从动车轮将原圆锥滚子轴承32224更换为滚子调心轴承22224，其他需要相应更改的零件如下：

原驱动轮组

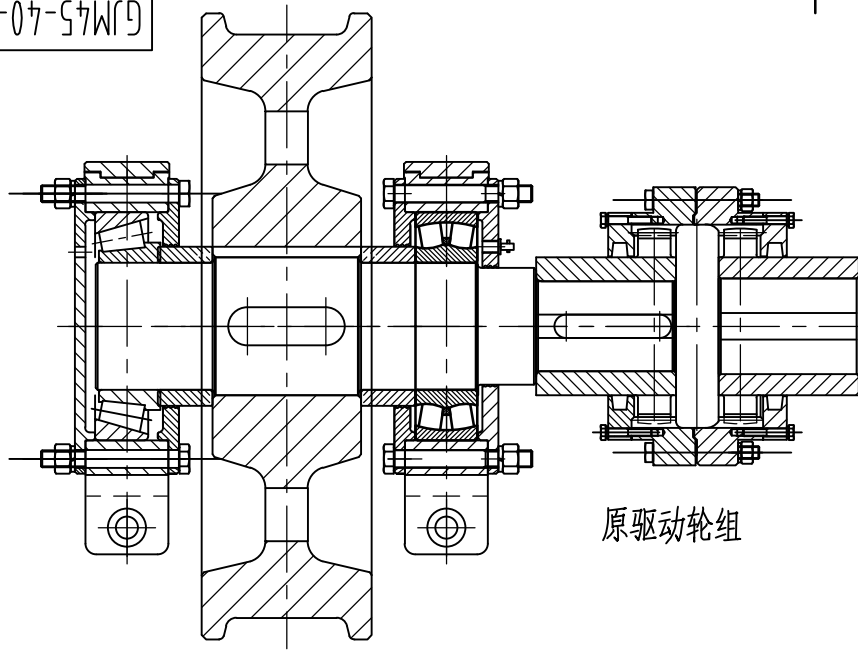
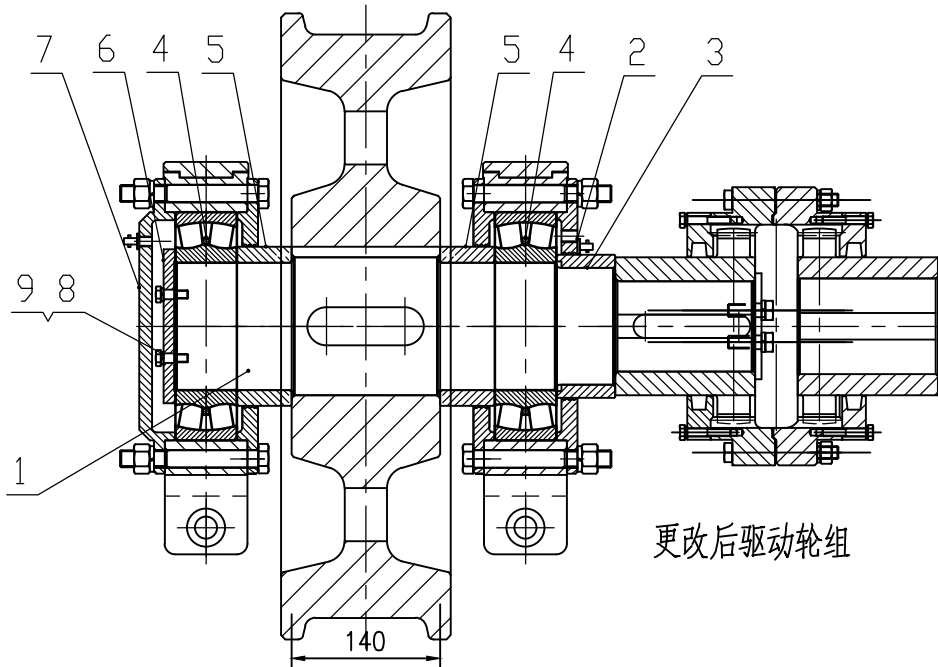
- 1、车轮轴没有螺纹孔的一端新打两个螺纹孔，按图GJM45-40-05-04-01制作
- 2、更换两侧轴套，图中件5
- 3、增加轴端压板件6，用件8和9压紧轴承。满载轴另一端增加轴套件3
- 4、更换两端外侧的轴承压盖和通盖，图中件2和件7
